IMPIANTO EOLICO WIND ITALY 1

PROGETTO DEFINITIVO IMPIANTO EOLICO 48 MW

**Documento di risposta alle integrazioni del
Ministero dell'Ambiente e della Sicurezza
Energetica**

*2799_5186_MAN_INTMASE_R01_Rev0_Documento Unitario di
risposta alle Integrazioni*

Figura 1.1: Stralcio Cartografico 2799_5186_MAN_INTMASE_T01_Rev0_Ellissi 3 5 diametri

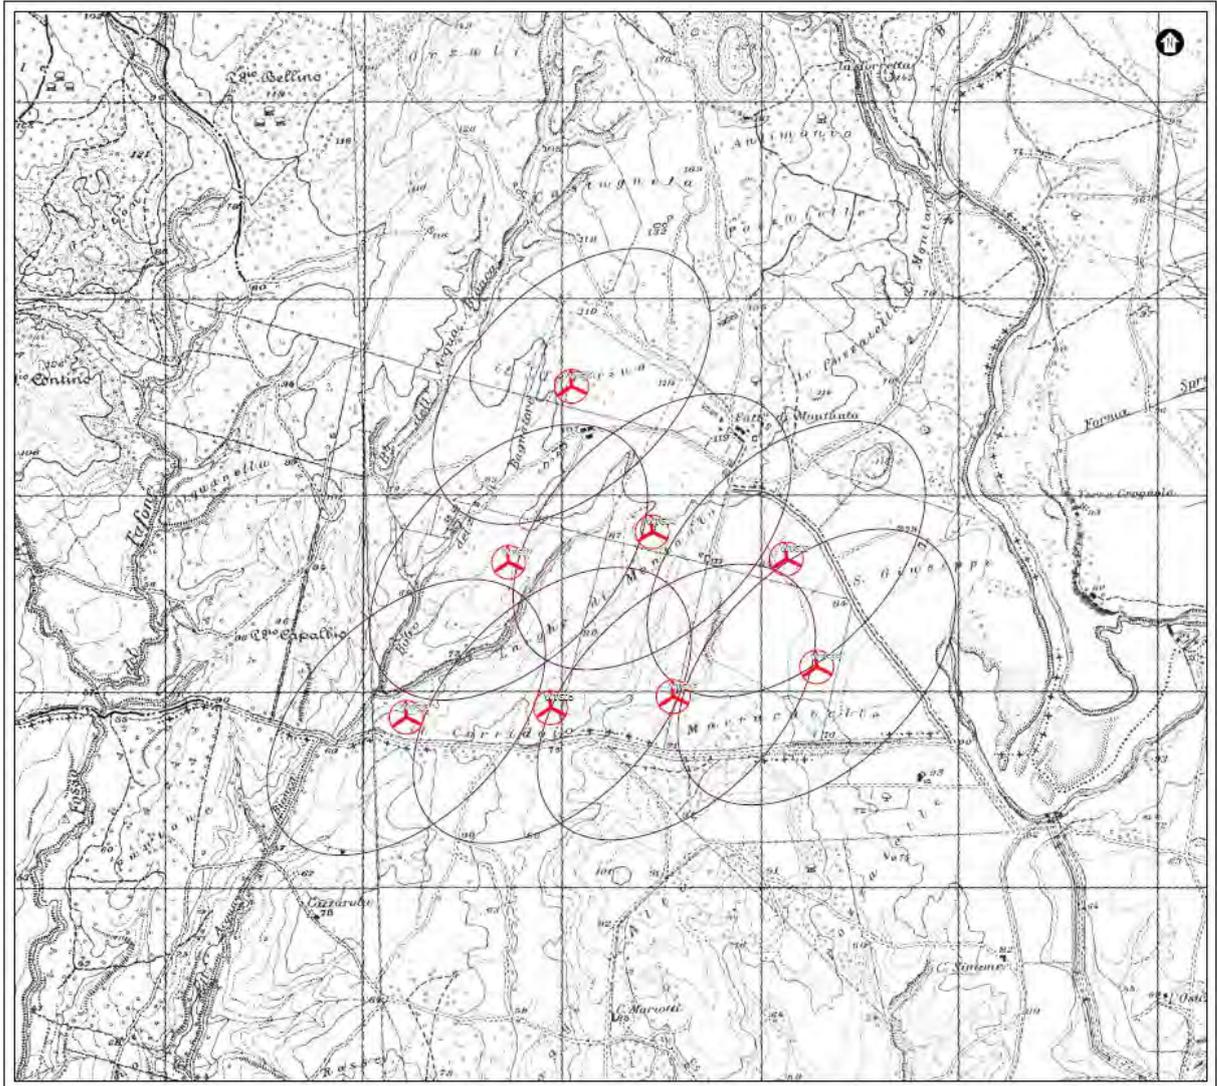
Presentare un elaborato grafico, su recente supporto cartografico, in opportuna scala, in cui siano riportati per ogni aerogeneratore delle ellissi aventi semiasse maggiore allineata alla direzione prevalente del vento e dimensione pari a 5D e semiasse minore pari a 3D. Qualora non fossero verificati i requisiti del DM 10/09/2010, valutare un riposizionamento degli aerogeneratori in modo da garantire una distanza tra di essi che, oltre a mitigare gli impatti paesaggistici, garantisca la sicurezza dell'avifauna.

In merito al presente punto è stata prodotto il seguente elaborato grafico 2799_5186_MAN_INTMASE_T01_Rev0_Ellissi 3 5 diametri, che viene allegato al presente documento.

Se ne riporta di seguito uno stralcio cartografico.

Figura 1.2: Aree vegetate

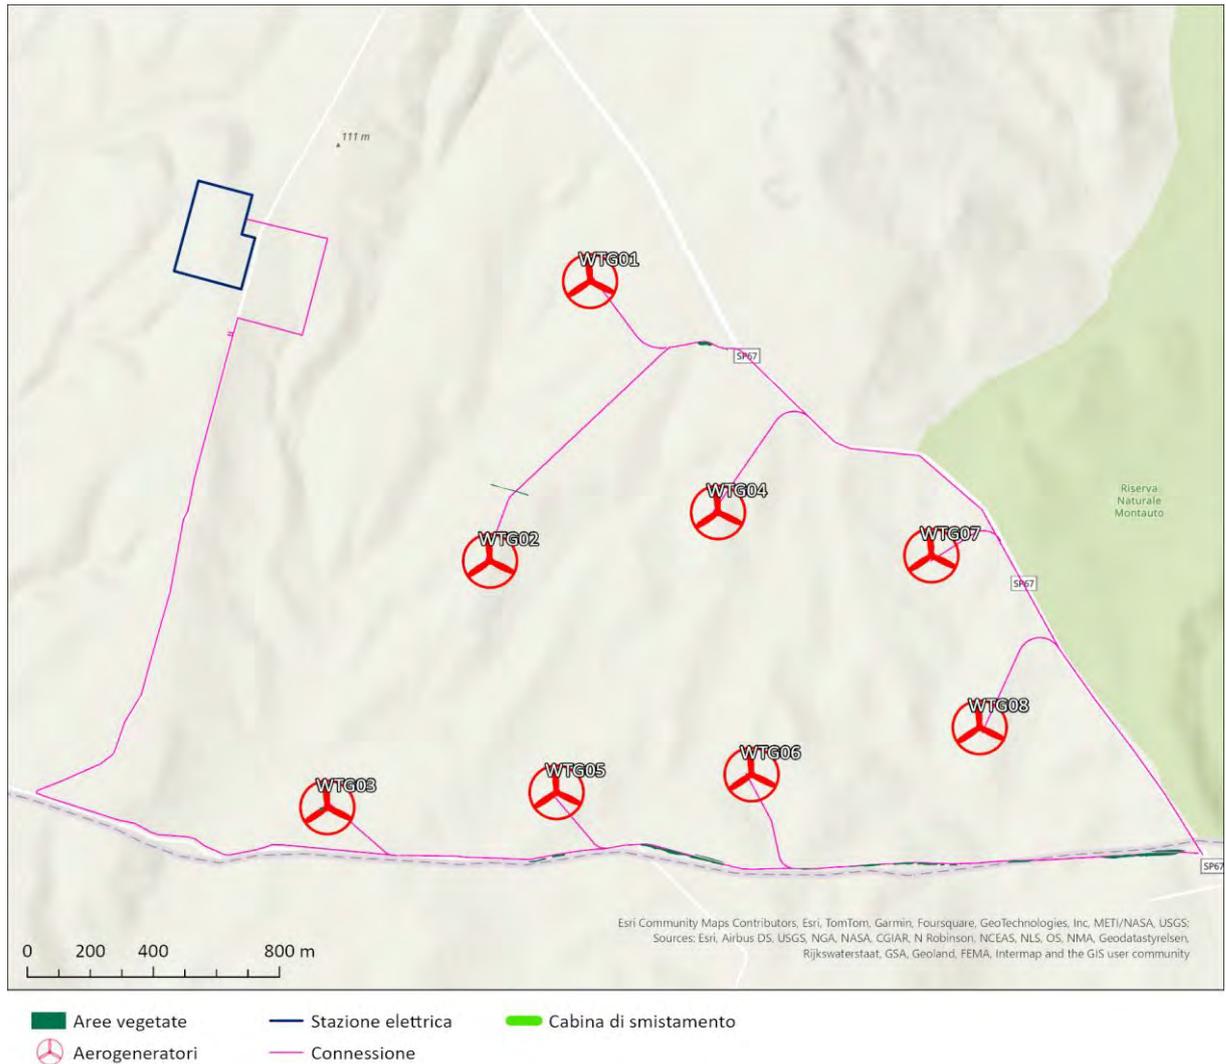
Dettagliare quali e quanti alberi sarà necessario, eventualmente, tagliare nell'area di impianto e lungo il percorso che conduce al sito di installazione, descrivendo la loro specie e ubicazione.

In riferimenti al presente Punto si evidenzia che è stato svolto un sopralluogo in sito volto a individuare le specie di alberi presenti lungo le viabilità esistenti da ampliare.

La Figura 1.2 mostra le aree vegetate riconosciute durante il sopralluogo in sito.
